SIM/ZP/ 368 /2024/KC  
Znak sprawy: SIM/ZP/P/02/2024**Uczestnicy postępowania o udzielenie  
zamówienia publicznego**  
<wszyscy>**Dotyczy: postępowania o udzielenie zamówienia publicznego pn.: „Budowa żłobka przy ul. Pszczelnej w Szczecinie” – w formule „zaprojektuj i wybuduj”.**

**Zestaw pytań i odpowiedzi nr 3:****Pytanie nr 4**

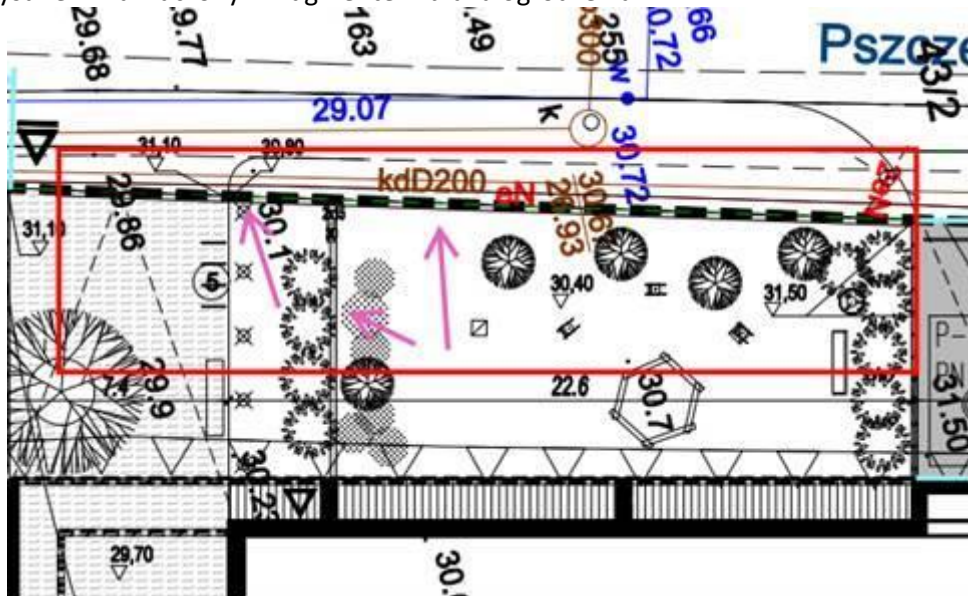
Proszę o potwierdzenie zakresu odnośnie wykonania ogrodzenia. Zgodnie z zapisem w dokumentacji „mury oporowe i ogrodzenie dookoła działki” natomiast wg PZT ogrodzenie nie biegnie dookoła działki, poniżej rysunek z zaznaczonym fragmentem braku ogrodzenia.

Zamawiający informuje, że należy założyć wykonanie ogrodzenia w linii granicy działki.
